**Forum mondial de l'harmonisation  
des Règlements concernant les véhicules**

Groupe de travail de l'éclairage et de la signalisation lumineuse

Soixante-neuvième session

Règlements n<sup>os</sup> 3, 4, 6, 7, 19, 23, 38, 65, 69, 70, 77, 87, 91, 98, 112, 113 et 119**Proposition de complément 17 à la série 00 d'amendements  
au Règlement n<sup>o</sup> 87 (Feux de circulation diurne)****Communication de l'expert de l'Allemagne\***

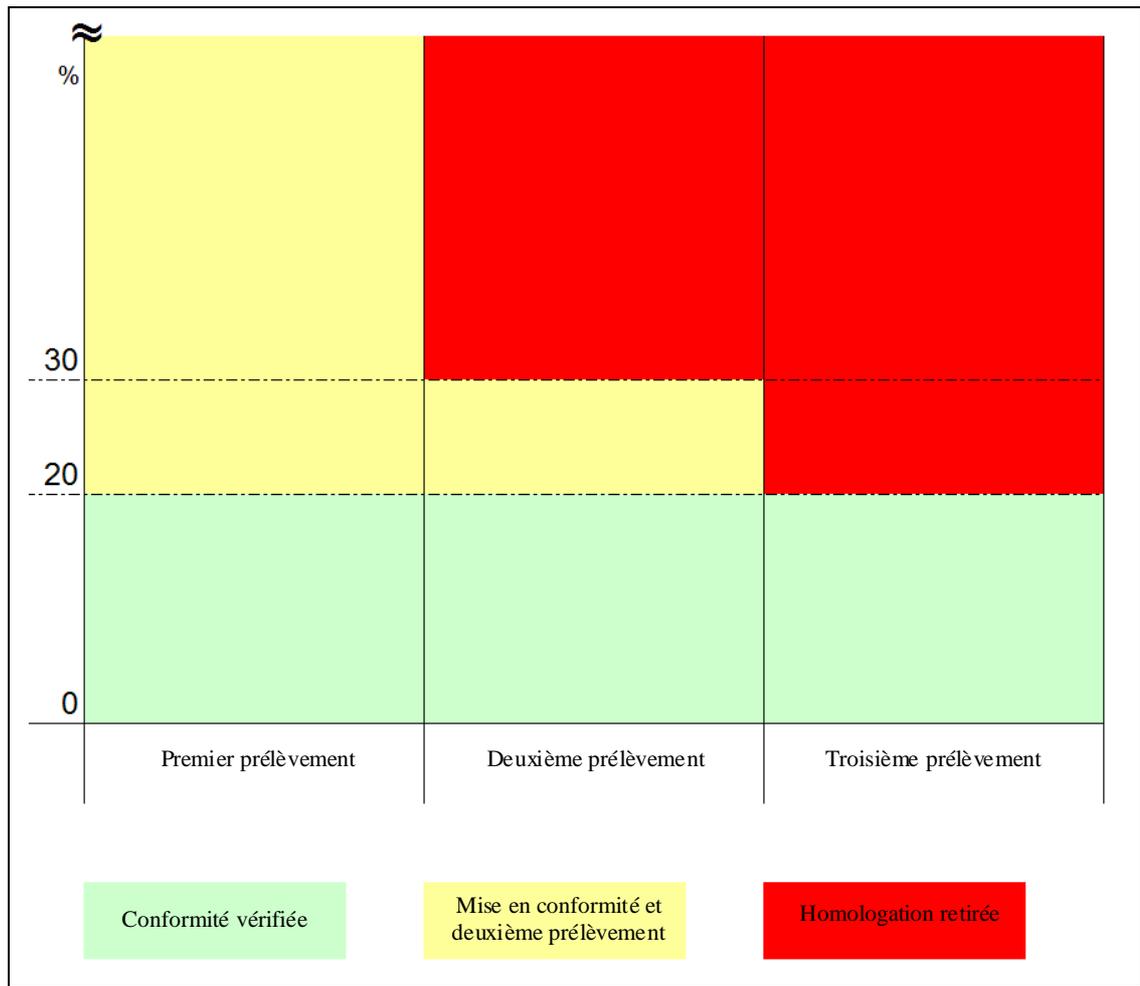
6. La conformité de la production est désormais décrite de manière claire et structurée, étape par étape (avec un nombre limité d'étapes), ce qui donne au fabricant la possibilité dans la première étape – en cas d'écart de plus de 20 % – de rétablir la conformité de sa production. Le processus de vérification de la conformité peut aussi être achevé plus tôt si les deux échantillons satisfont pleinement aux prescriptions.

7. La proposition expose en détail la «troisième étape» qui définit dans quelle condition l'homologation doit être retirée, lorsque le fabricant n'a pas été en mesure de mettre sa production en conformité après la troisième tentative de vérification.

8. Le dessin ci-joint illustre ce processus par étapes.
